**ITINERARIO NAPOLI – BARI
RADDOPPIO TRATTA CANCELLO-BENEVENTO
II LOTTO FUNZIONALE FRASSO TELESINO – VITULANO
1° LOTTO FUNZIONALE FRASSO TELESINO – TELESE**

**Relazione Tecnica Perizia Differenziale
Variante GA02 – Sospensione T.E. Sezione C**

COMMESSA	LOTTO	FASE	ENTE	TIPO DOC.	OPERA/DISCIPLINA	PROGR.	REV.
I F 2 6	1 2	E	Z Z	EP	M D 0 0 0 0	0 7 5	B

Figure 2.1: Soluzione tecnica impianti TE prevista a PD

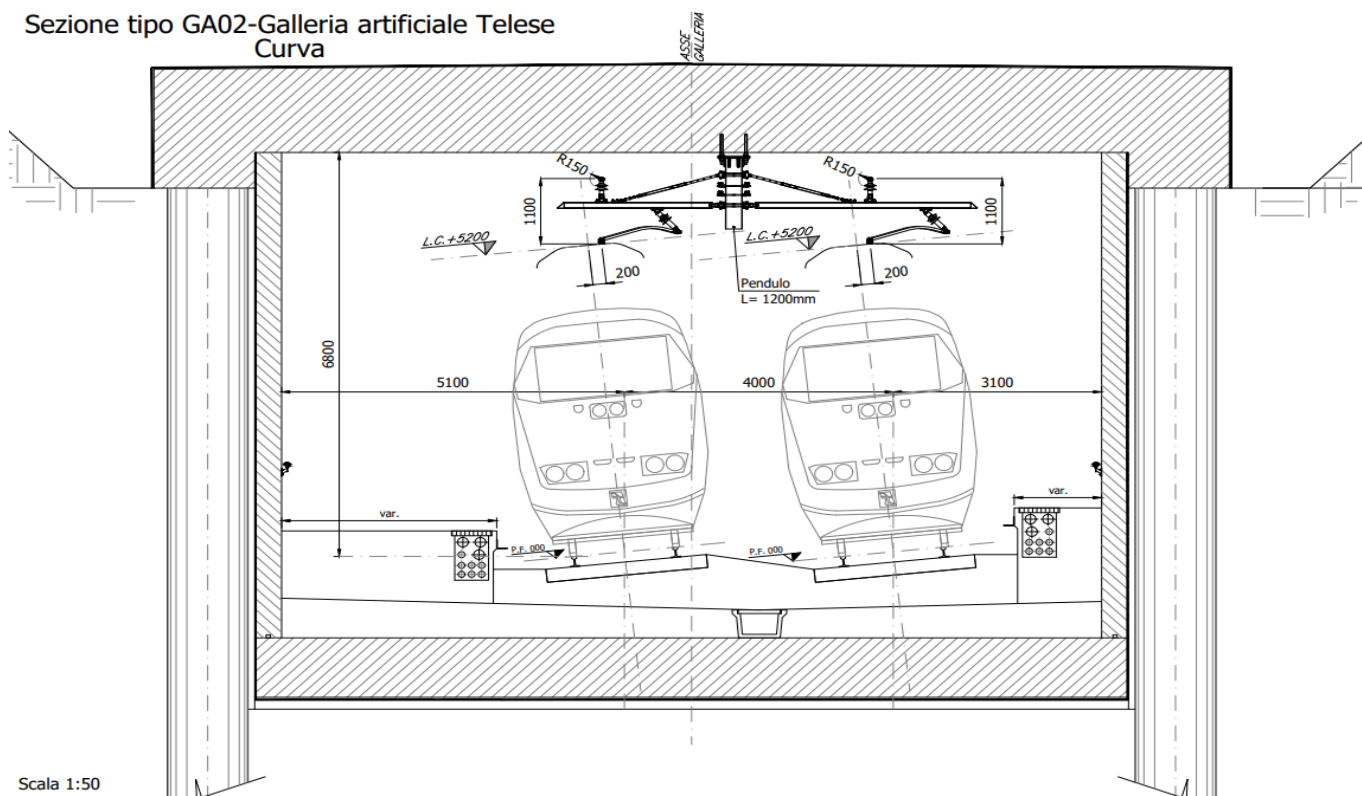
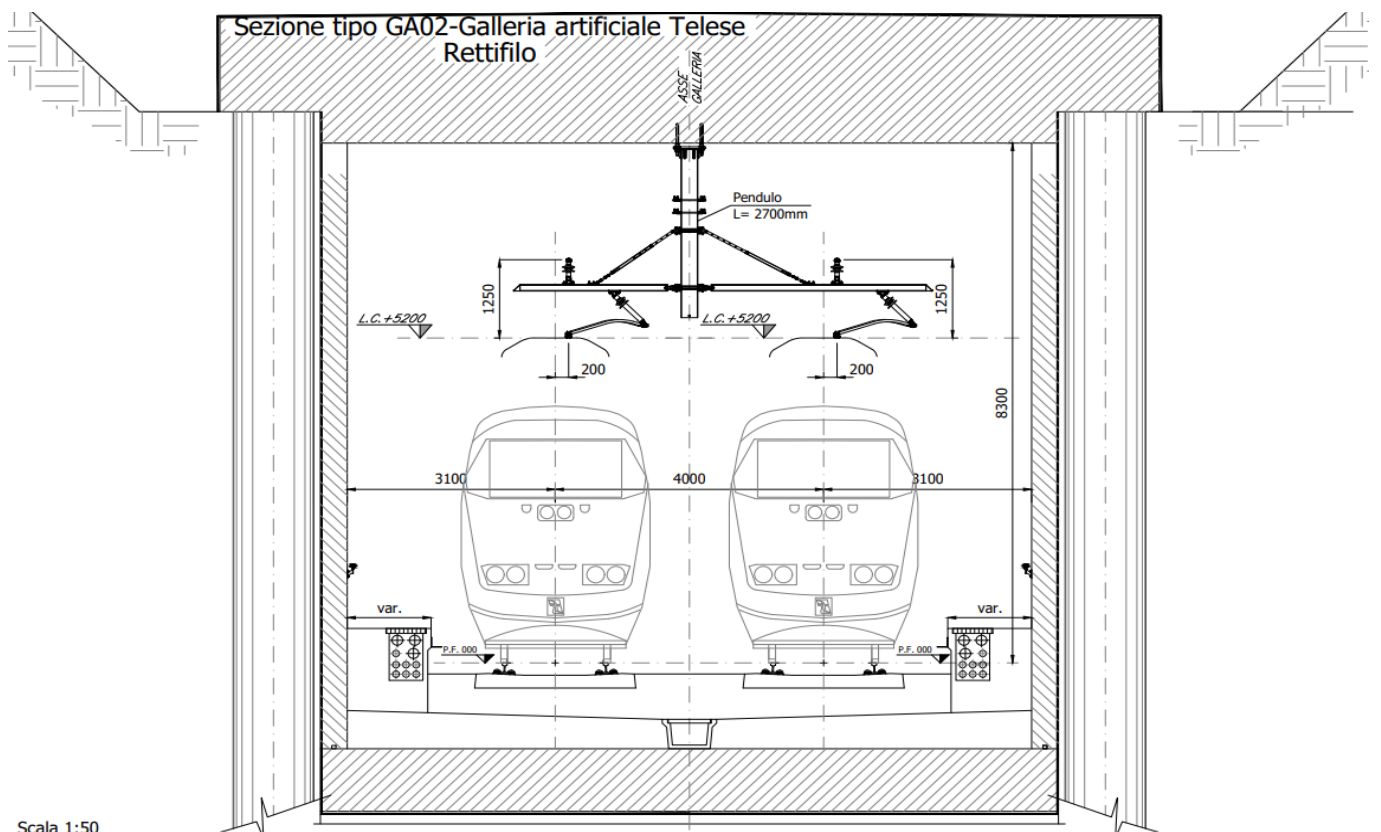
In “Figura 2.1”, in presenza di intradosso pari a 6800 mm da piano del ferro, è previsto l’impiego di penduli di sospensione, posti nell’interbinario, del tipo previsto a disegno RFI Spa E70424 con luce netta, nel caso specifico riportato in “Figura 2.1”, pari a circa 1200 mm. Tale tipologia di pendulo di sospensione, come definito dall’elaborato RFI Spa E70424 risulta essere costituito da un tubo rettangolare, del tipo UNI EN 10219, avente dimensioni esterne pari a 150x200 mm e spessore variabile. Si evidenzia inoltre l’impiego di sospensioni a mensola orizzontale in lega di alluminio con ingombro fili-funi pari a 1100 mm.

In “Figura 2.2”, in presenza di intradosso pari a 8300 mm da piano del ferro (Sezione “C” – “GA02”), e quindi con un incremento dello stesso di circa 1500 mm, risulta inevitabile una rivisitazione completa delle strutture di sospensione la cui luce netta aumenta significativamente. L’aumento significativo della luce netta delle strutture di sospensione comporta un aumento significativo delle sollecitazioni trasmesse dalla catenaria, tramite le sospensioni, ai penduli di sospensione. È previsto l’impiego di penduli di sospensione, posti nell’interbinario, aventi luce netta pari a 2700 mm, sezione tubolare rettangolare con dimensione esterna 150x250 mm e spessore 6,3 mm. Si evidenzia come, in presenza di intradosso pari ad 8300 mm da piano del ferro, sia stato previsto l’impiego di sospensioni a mensola orizzontale in lega di alluminio con ingombro fili-funi standard e pari a 1250 mm, medesimo ingombro impiegato per le parti di linea all’aperto. Il medesimo approccio è stato previsto per tutte le altre tipologie di penduli (ormeggio e relativi tiranti a terra) ricadenti nei tratti della galleria “GA02” avente sezione tipo “C”. Per le parti di galleria aventi sezione tipo “A” resta valida la soluzione definita dai seguenti elaborati di PE,

Come si evince comparando le soluzioni tecniche riportate in “Figura 2.1 e Figura 2.2” l’innalzamento dell’intradosso della galleria per i tratti della stessa aventi sezione tipo “C” comporta una rivisitazione significativa delle strutture di sospensione degli impianti TE. In particolare, è prevista uno significativo incremento della luce netta dei penduli di sospensione oltre ad una rivisitazione strutturale derivante dal relativo allungamento. Sostanzialmente le medesime modifiche riscontro si avranno per le altre tipologie di penduli (ormeggio delle condutture con relativi tiranti a terra) ove questi ricadano nei tratti di galleria aventi sezione tipo “C”. In aggiunta alla modifica dei penduli di sospensione e di ormeggio è prevista la modifica della tipologia di sospensione a mensola orizzontale in lega di alluminio da adottarsi che potrà avere un ingombro fili-funi pari a 1250 mm e quindi pari a quello impiegato nei tratti di linea all’aperto.
